Von: Pfister Andreas <a.pfister-ordnung-verkehr@lkspn.de>
Gesendet: Dienstag, 21. August 2012 15:40
An: 'helmut.fries@t-online.de'; 'Gerd Krautz'
Cc: 'Heike.lehmann2@polizei.brandenburg.de'
Betreff: Preilack
Anlagen: Preilack.pdf

Wie besprochen, hier die Erfüllung des Auftrages der Gemeindevertreter zur Überprüfung der Beschilderung in Preilack. Einige Erläuterungen dazu:

Preilack

Gemeinde Turnow-Preilack
Ortsteil

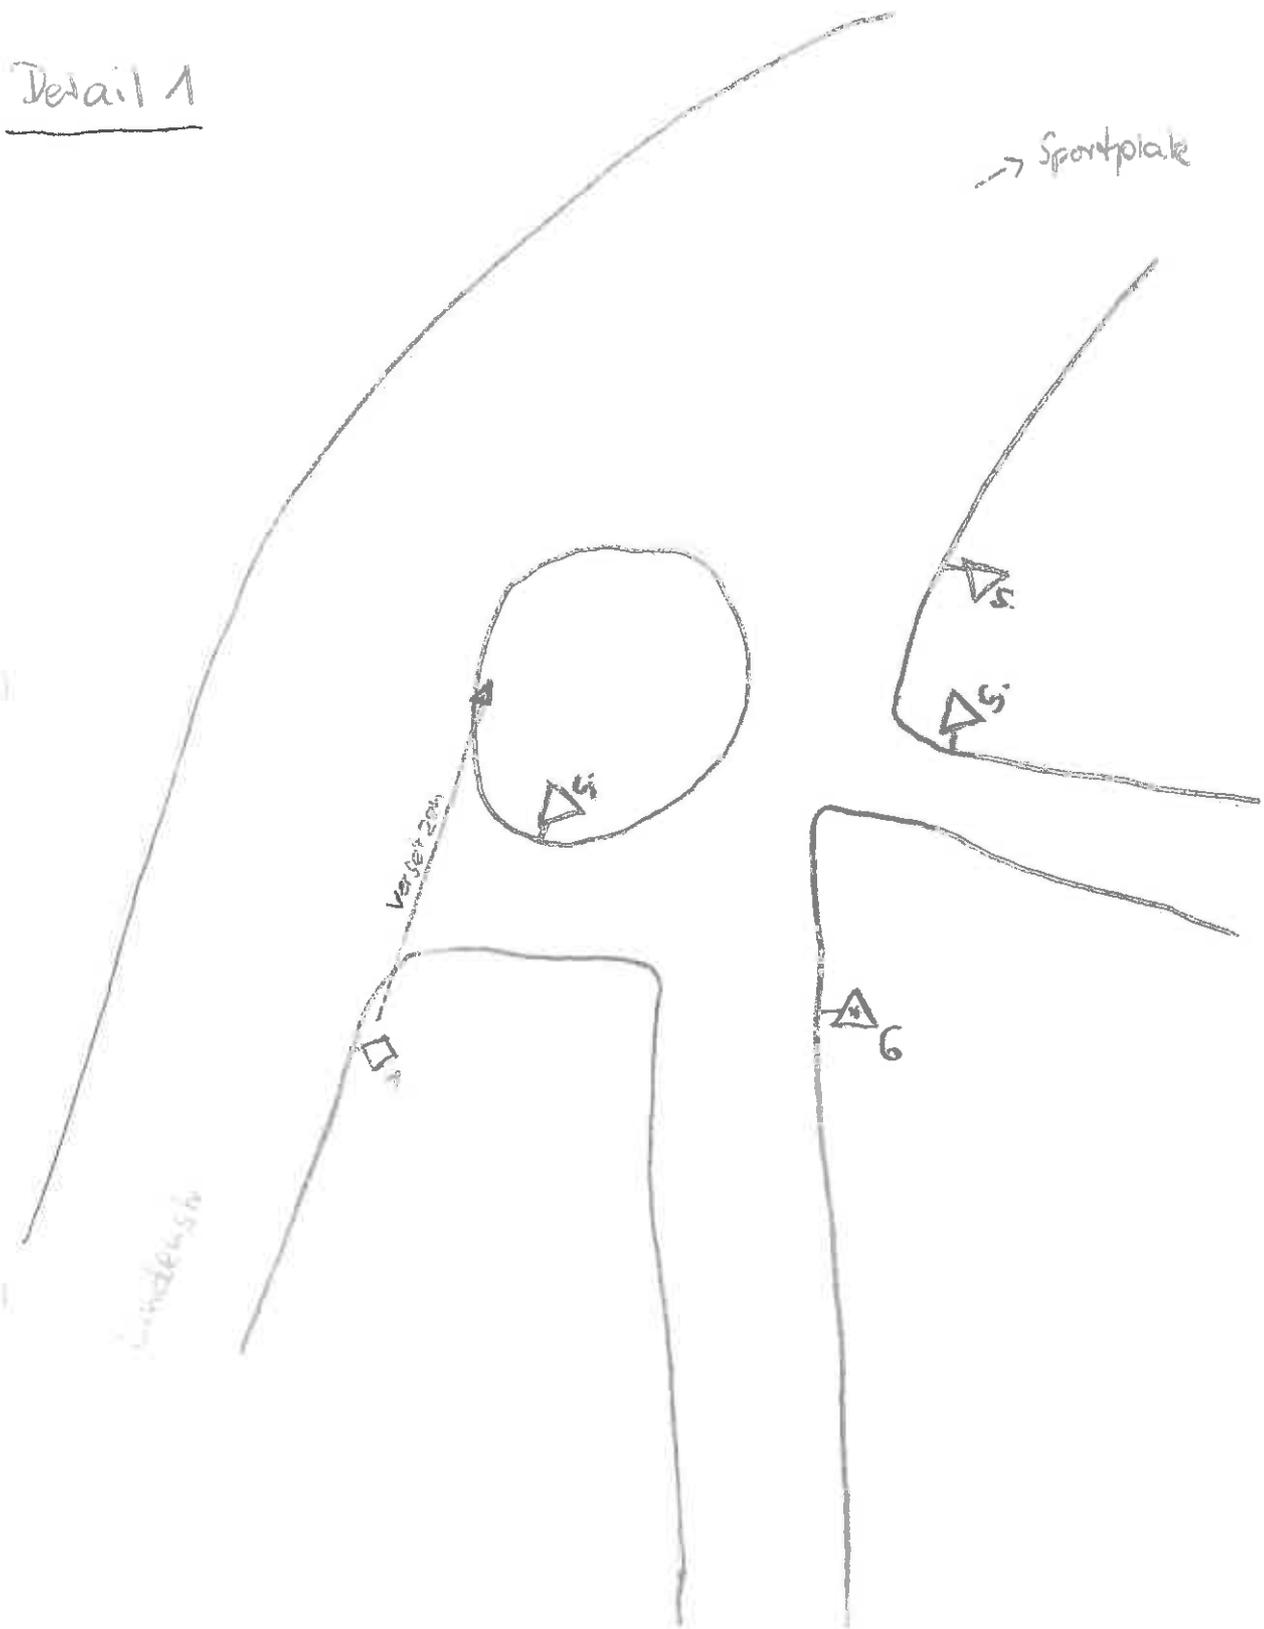
1. Blatt 1 + Detail 1 = so müssten die VZ gestellt werden, nach Prüfung durch StVA und Polizei ABER: das wäre ein Verkehrsgarten sonder gleichen!!
2. Blatt 2 ohne Detail 2 wäre ein Vorschlag von mir, wie auf VZ östl. der Hauptstraße verzichtet werden könnte. Das alternativ ginge auch mit Tempo 50! Dann wäre Detail 1 auch vom Tisch.
3. Das Detail 2 ist unser Erachtens das schwierigste Problem. Wenn Tempo 30 im Ort keine Mehrheit findet, könnte auch die gesamte Ortslage bei Tempo 50 bleiben und es gilt rechts-vor-links. Dann alle VZ für die Vorfahrt weg, natürlich für eine Übergangszeit mit Hinweisen zur Vorfahrtänderung, ggf. noch Z 102 nach bestimmten Stellen.
4. Kann das alles nicht durchgesetzt werden, muss Ziffer 1 + Detail 1 und 2 umgesetzt werden.

- 1 Austausch Z 306 in Größe 2
- 2 " " Z 206 in Z 205
- 3 VZ ersatzlos entfernen
- 4 Austausch - VZ alt
- 5 VZ 205 neu setzen
- 6 VZ 301 neu setzen
- 7 VZ in Ordnung

Gemeinde Tornow-Preilack
Ortsteil

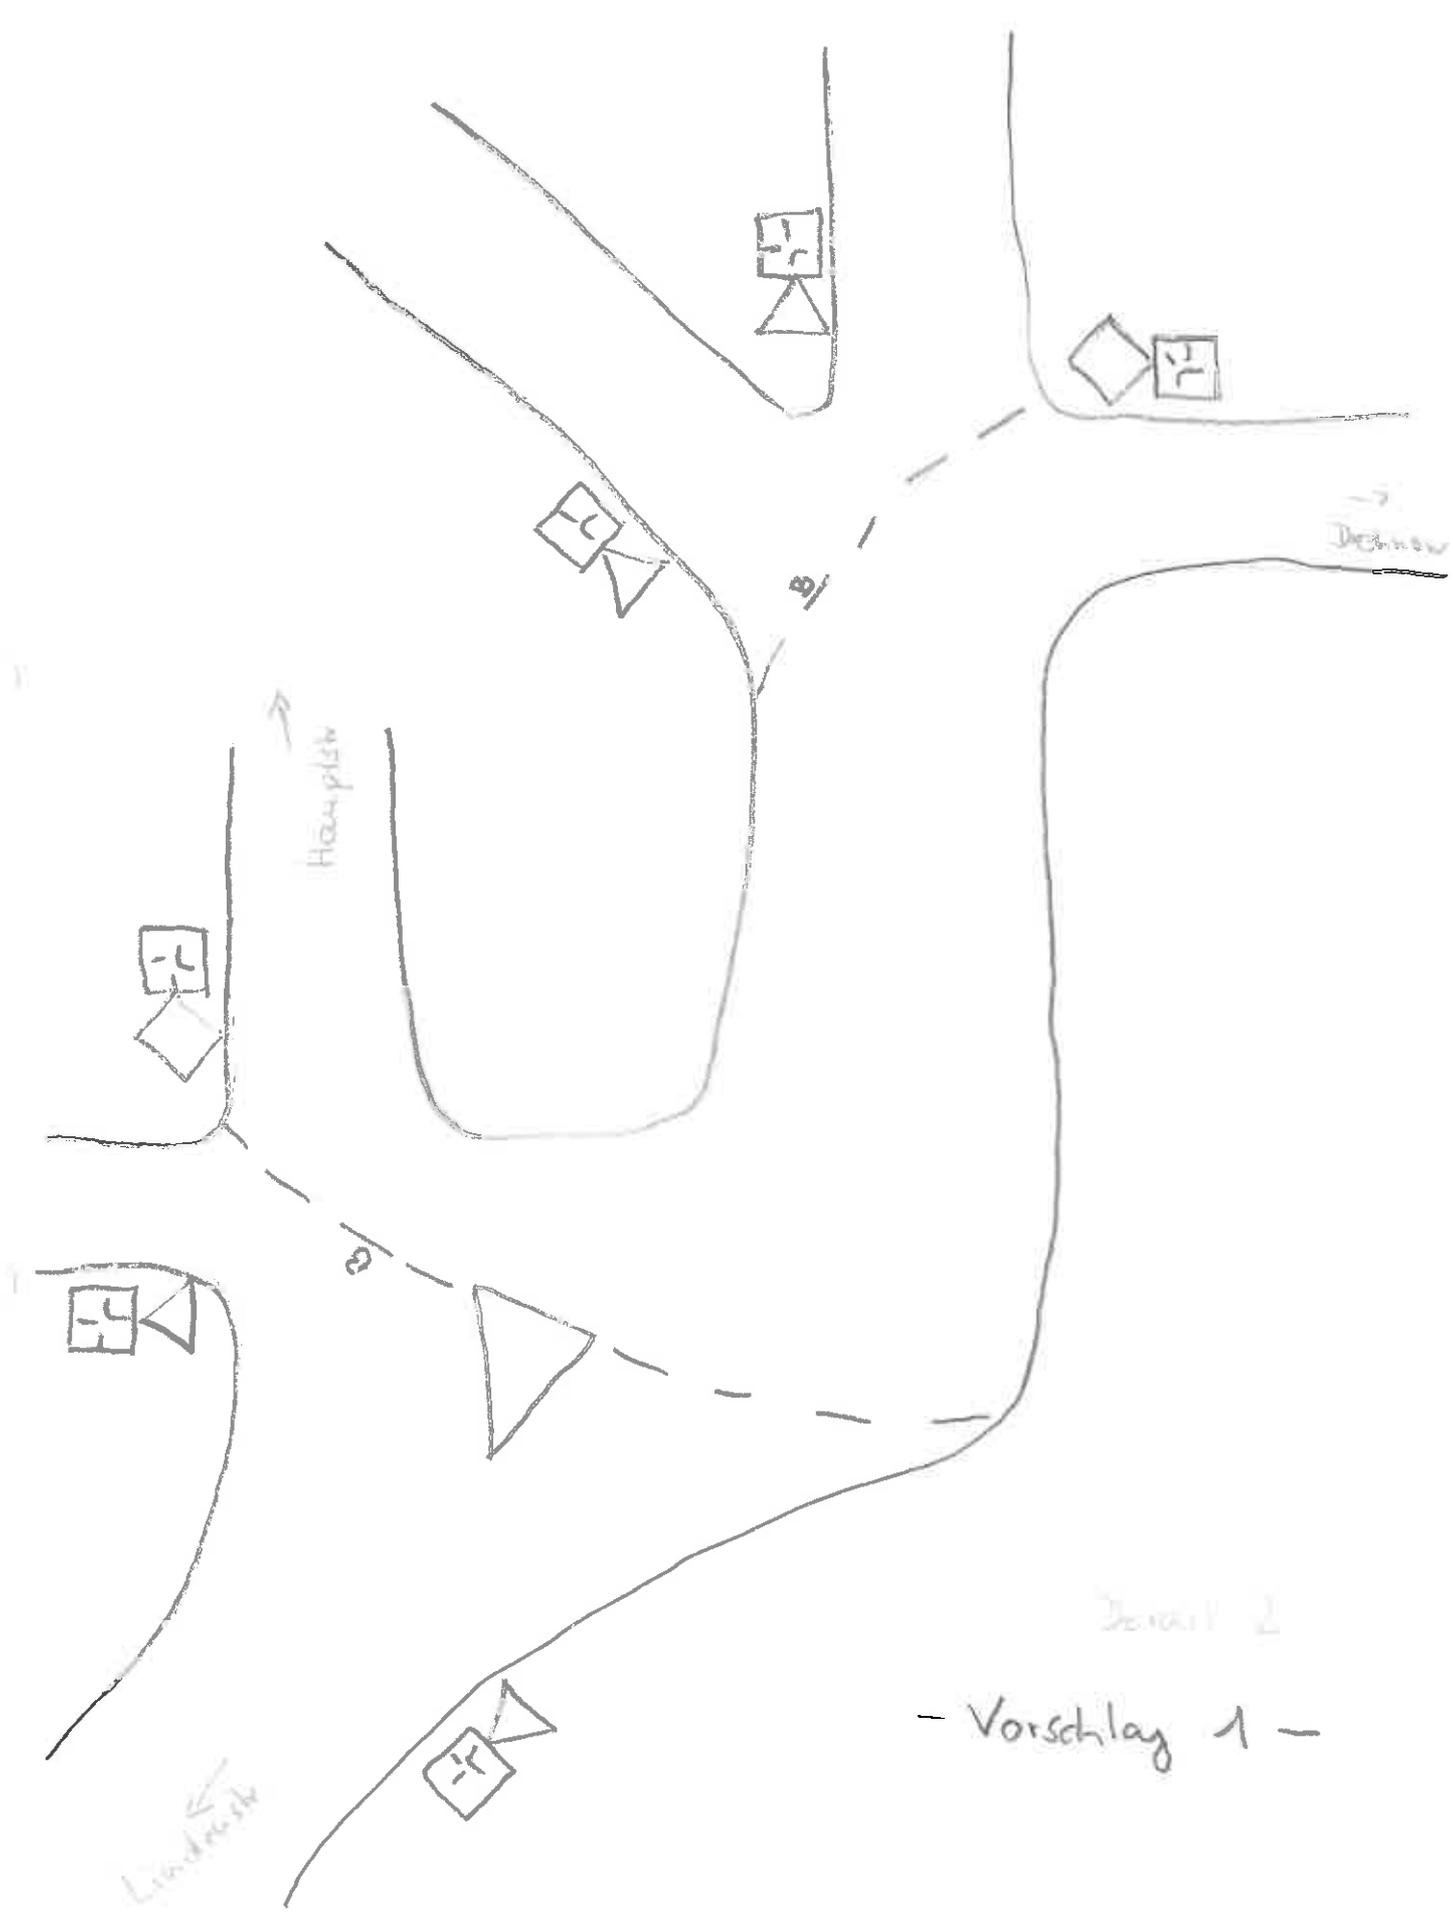
Vorschlag Zone 30
östl. der Hauptstraße
(siehe Detail 2.)
